1) Deutsche Telekom vom 12.09.2024	Sehr geehrte Damen und Herren, wir danken für die Zusendung der Unterlagen zum Bebauungsplan „Hinter den Gärten“ in Tübingen-Weilheim. Die Telekom Deutschland GmbH (nachfolgend Telekom genannt) - als Netzeigentümerin und Nutzungsberechtigte i. S. v. § 125 Abs. 1 TKG - hat die Deutsche Telekom Technik GmbH beauftragt und bevollmächtigt, alle Rechte und Pflichten der Wegesicherung wahrzunehmen sowie alle Planverfahren Dritter entgegenzunehmen und dementsprechend die erforderlichen Stellungnahmen abzugeben. Zu der o. g. Planung nehmen wir wie folgt Stellung: Gegen die Aufstellung des Bebauungsplanes haben wir keine Einwände. Im Planbereich befinden sich am Rand Telekommunikationslinien der Telekom, wie aus beigefügtem Plan ersichtlich wird. Zur Versorgung des Neubaugebietes mit Telekommunikationsinfrastruktur durch die Telekom ist die Verlegung neuer Telekommunikationslinien im Plangebiet und eventuell auch außerhalb des Plangebiets erforderlich. Die Telekom prüft nach Ankündigung der Erschließung den Ausbau dieses Neubaugebietes und orientiert sich beim Ausbau an den technischen Entwicklungen und Erfordernissen. Insgesamt werden Investitionen nach w

Abbildung 1:
Darstellung
Schnitt Gebäude
H1a – Rötelnweg
4, auf Grundlage
 des
 Städtebaulichen
 Schnitt vom
 23.10.2024 zum
 städtebaulichen
 Entwurf
 „Weilheim –
 Hinter den
 Gärten“ (LEHEN
 drei)

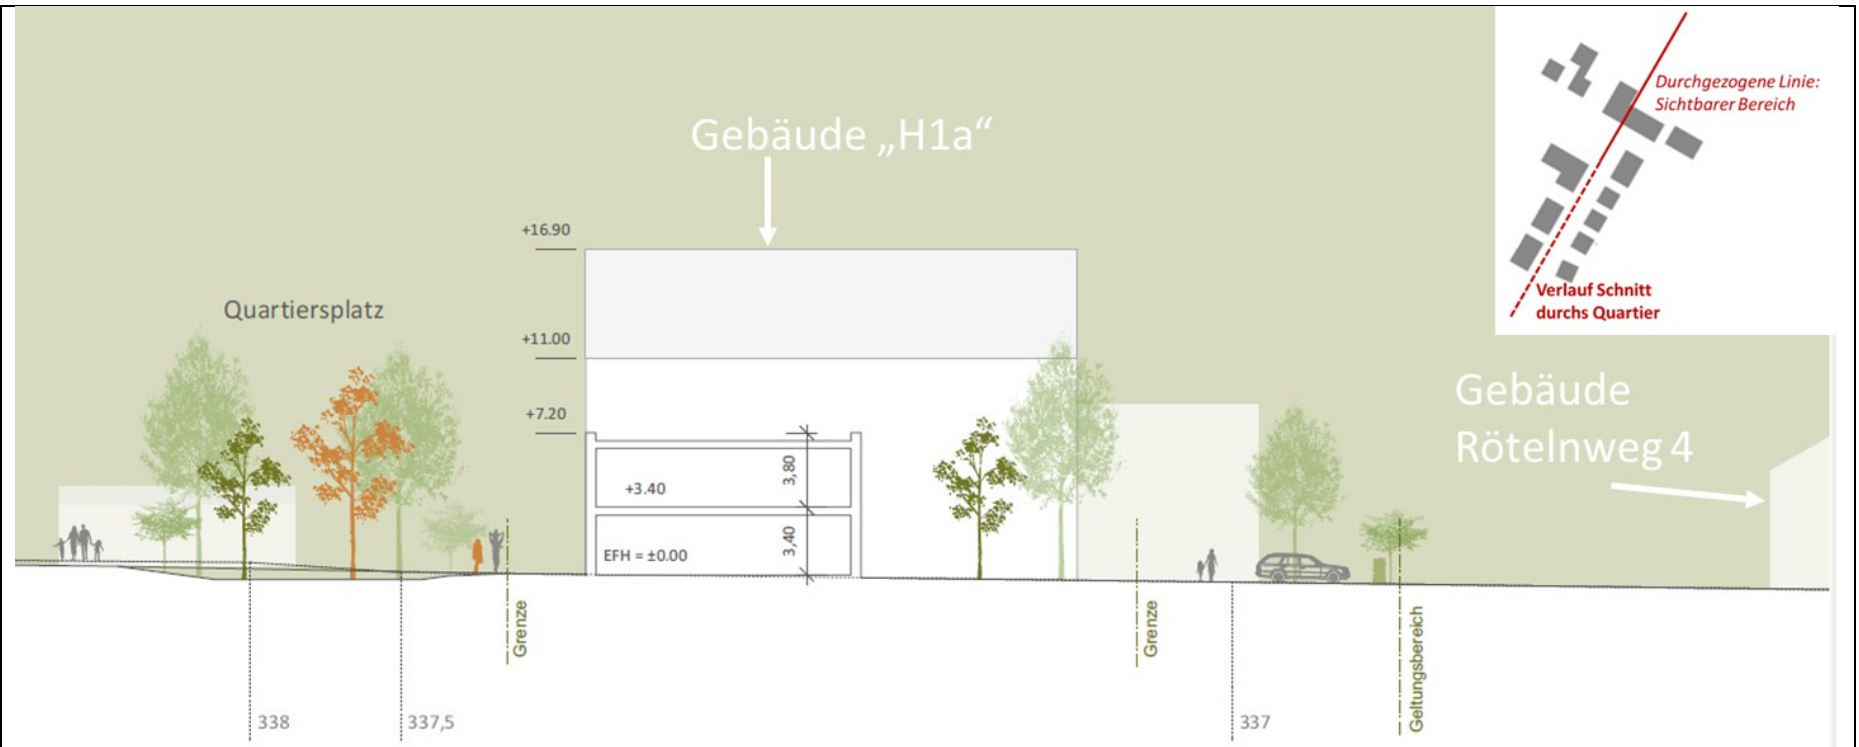
Person	Stellungnahme der Öffentlichkeit	Stellungnahme der Verwaltung
1) vom 17.09.2024	Stellungnahme Person 1) (Flurstück 194/3; 533qm; Breite: 14m Tiefe: 38,07m) Wir verstehen die angespannte Wohnungsmarktsituation gerade auch in der Stadt Tübingen und somit das Bestreben möglichst viel Wohnraum zu schaffen. Wir sind allerdings erschrocken darüber, dass im neuen Wohngebiet „Hinter den Gärten" direkt vor unserem Grundstück keine Doppelhaushälften, wie früher (Schwäbisches Tagblatt 11. August 2017) ausgeführt, sondern dreigeschossige große Häuser mit Dach (III+D) errichtet werden sollen. Diese Gebäude haben eine Höhe (ausgehend von Bühl) von ca. 18m! Aus folgenden Gründen nehmen wir Stellung hinsichtlich der bisherigen Planung und möchten mit Nachdruck auf eine zukünftige Änderung hinwirken: <u>I. Feststellung</u> 1) Die Flurstücke 194/1-194/3 haben von ihren Gärten bzw. Balkon aus-schließlich einen Blick auf die beiden Gebäude H 1 (III+D -> zukünftig „a" genannt) und Gebäude H 1 (II+D zukünftig „b" genannt) inkl. Verbindungshaus. 2) Flurstück 193/4 blickt von der Seite auf das Gebäude H 2. 3) Flurstück 194/3 (Rötelnweg 4 / Person 1)) hat eine Breite von 14m. Es soll das Teil-Gebäude H1 a mit 14m Tiefe / Breite errichtet werden in 16m Abstand von der Grundstücksgrenze und 34m Abstand von der Gebäudekante (ohne Balkon).	Die Stellungnahme wird zur Kenntnis genommen Bei dem im Artikel des Schwäbischen Tagblatts vom 11.08.2017 zitierten Entwurf handelt es sich um eine sehr frühe Entwurfsfassung. Durch den angespannten Wohnungsmarkt in Tübingen sowie Bedarfe an kleinteiligen Wohnangeboten wurde schnell offensichtlich, dass eine dichtere Bebauung notwendig sowie ein größerer Anteil an Geschosswohnungsbauten/Mehrfamilienhäusern den Bedarfen entspricht. Vor diesem Hintergrund wurde die Bürogemeinschaft LEHENDrei, Fromm Landschaftsarchitekten und dem Ingenieurbüro Bolz + Palmer mit der Erarbeitung eines städtebaulichen Entwurfs beauftragt. Die städtebaulichen Eckpunkte zu denen auch die Geschossigkeiten/Gebäudehöhen gehören sowie die Vorgabe den in Bühl – Obere Kreuzäcker bereits realisierten „Seniorenbaustein“ auch im Baugebiet „Hinter den Gärten“ zu integrieren, wurden gemeinsam mit dem Ortschaftsratsrat Weilheim erarbeitet und von diesem als Grundlage für die Ausarbeitung in der Sitzung vom 21.12.2022 bestätigt. Die Änderungen am städtebaulichen Entwurf sind als solche, Ausdruck der kommunalen Planungshoheit. Insbesondere mit dem Ziel Betreuungsangebote für Senioren und kleinteilige Wohneinheiten in der Quartiersentwicklung zu ermöglichen. Für das erwähnte Gebäude wird eine maximale Firsthöhe von 16,70 m festgesetzt. Die Stellungnahme wird zur Kenntnis genommen Zu 1)+2): die Flurstücke 194/1 (Rötelnweg 8) und 194/3 (Rötelnweg 4) sind mit ihren Gartenzonen auf die als H1a und H1b bezeichneten Mehrfamilienhäuser (Teil des „Seniorenbaustein“) und den dazwischen liegenden Hinterhof ausgerichtet. Selbes wird auch für das Flurstück 194/2 gelten, sollte es bebaut werden. Im Falle einer Bebauung des Flst. 194/4 entsteht eine Sichtachse entlang der Planstraße (Verlängerung der Bronnackerstraße) und vorbei am Gebäude H1a, wenn diese nicht durch das Pflanzgebot PFG 1 am Quartierseingang unterbrochen wird. Zu 3): Das Flurstück 194/3 verfügt über eine Breite von 14 m. Das geplante Gebäude H1a verfügt über eine Tiefe von 14,00 m, das Baufenster wurde auf 14,50 m Tiefe festgesetzt und hält 16,00 m Abstand von

4) Der Sicht-Horizont vom Balkon wird somit fast vollständig von den Gebäuden H 1a und von H 1b ausgefüllt. 5) Die Nachbarflurstücke 194/2 (unbebaut) und 194/1 (bewohnt durch Familie W.) haben einen größeren Abstand zu H 1a+ H 1b (II+D) als 194/3 (Person 1)). Wie erwähnt hat Gebäude H 1a eine Länge von 25m und eine Breite /Tiefe von 14m. Quer zu H 1a steht H 1b. Wie aus dem Lageplan abzuleiten ist: Um ca. die Hälfte von H 1a (25m:2=12,5m) ist dieses Gebäude näher an unserem Grundstück als bei den Nachbarflurstücken. Gemäß den Gesetzen der Optik hinsichtlich der Entfernung und der (ungleichen) Höhe der Gebäude H 1a und H 1b ist der Sicht-Horizont bei Flurstück 194/3 deutlich stärker betroffen als bei den Nachbargrundstücken 194/2 oder 194/1. 6) Gegen diese ungleiche Behandlung möchten wir Einspruch erheben und diese Planung nicht hinnehmen. Es ergeben sich mögliche Varianten zur Änderung: <u>II. Grundlegende Änderungsvorschläge für Flurstück 194/3</u> 1) Reduktion von Gebäude H 1a von III+D auf die Höhe II+D. 2) Eine Vergrößerung des Abstandes von Flurstück 194/3 zum Teilgebäude H 1a wie bei Teilgebäude H 1b um ca. 12,5m. 3) Eine Gleichbehandlung hinsichtlich der Nachteile, die durch den Bau der Gebäude H 1a + H 1b und H2 entstehen, existieren nun gleichermaßen für alle Flurstücke 194/1, 194/2, 194/3.	der Grundstücksgrenze zu Flst. 194/3. Somit ist zwischen den Gebäuden Rötelnweg 4 und H1a ein Abstand von mindestens 34 m von Gebäudewand zu Gebäudewand zu erwarten (mehr, sollte das Gebäude H1a nicht direkt auf der Baugrenze errichtet werden). Zu 4) Vom Balkon Rötelnweg 4 besteht eine direkte Blickbeziehung zum Gebäude H1a. Die Höhenentwicklung entlang dieser Achse wird in der Abbildung 1: „Schnitt Gebäude H1a – Rötelnweg“ (zu finden am Ende der Stellungnahme auf Seite 37) dargestellt. Zu 5) Das Gebäude H1a rückt auf etwa 16,00 m an die Grundstücksgrenze von Flurstück 194/3 und 194/2 heran. Die anderen Gebäude des Seniorenbausteins H1b und H2 halten mit rund 27 m bzw. 24 m einen größeren Abstand zu den Grundstücksgrenzen der nördlichen Anlieger. Betrachtet man den Abstand von Außenwand zu Außenwand, rückt das Gebäude H2 auf etwa 27 m an das Gebäude Rötelnweg 13 (Flst 193/4) heran während das Gebäude H1a etwa 34 m Abstand zum Gebäude Rötelnweg 4 (Flst 194/3) einhält (Siehe hierzu Abbildung 2: Darstellung Gebäude H1a und Rötelnweg 4 zu finden am Ende der Stellungnahme auf Seite 38). Die notwendigen Abstandsflächen zu den nördlichen Anliegern können bei allen drei neu hinzukommenden Gebäuden <u>mehrfach</u> auf dem eigenen Grundstück nachgewiesen werden. Eine Einschränkung sicherer und gesunder Wohn- und Arbeitsbedingungen ist nicht zu erwarten. Zu 6) Die Stellungnahme wird zur Kenntnis genommen Zu II.: Die Stellungnahme wird nicht berücksichtigt: Der Tübinger Wohnungsmarkt ist sehr angespannt. Durch die städtebauliche Neuordnung soll die Schaffung von neuem Wohnraum vorangetrieben werden. Hierbei ist im Rahmen der Abwägung sicherzustellen, dass gesunde und sichere Wohn- und Arbeitsverhältnisse gewahrt bleiben.

Das Gebäude H 1a wird in der Länge von 25m auf 12/13 Meter verkürzt und kann aber dann ohne Probleme um 90 Grad gedreht werden. Alle Gebäude stünden in einer Linie. Die Anzahl der angedachten Wohneinheiten (9) bliebe erhalten. Der Abstand von der Grenze der Flurstücke 194/1+2 zu den Gebäuden H 1b (jetziger Plan) bestünde nach den Veränderungen nun auch für 194/3 und 194/2 zum Gebäude H 1a. Wir möchten Sie bitten, die Besitzer des Flurstücks 194/3 (Person 1)) bei der Änderung des Bebauungsplans direkt mit einzubeziehen. Meine Frau und ich denken, dass die angedachten Veränderungen (vgl. III,C) für alle Flurstücke 194 (1-4) eine gerechte Belastung darstellen. Wir hoffen bisher sehr, ohne juristischen Beistand auskommen zu können und eine gütliche Einigung mit der Stadt Tübingen zu erreichen. Mit freundlichen Grüßen 1)	Dieser Baustein wurde zuerst im Baugebiet „Obere Kreuzäcker“ in Tübingen-Bühl errichtet. Für „Hinter den Gärten“ wurde als Zielsetzung formuliert einen städtebaulichen Entwurf zu entwickeln, in dem dieser Seniorenbaustein ohne grundlegende Änderungen realisierbar ist. Mit einer Verkürzung der Gebäude könnten die standardisierten Mehrfamilienhäuser nicht mehr wie geplant realisiert werden. In Anbetracht dessen, dass damit lediglich der Abstand zu einem Nachbargebäude erhöht wird, obwohl die Mindestabstände bereits um ein Mehrfaches gesichert sind, kann der Änderung nicht zugestimmt werden. Die Stellungnahme wird zur Kenntnis genommen.
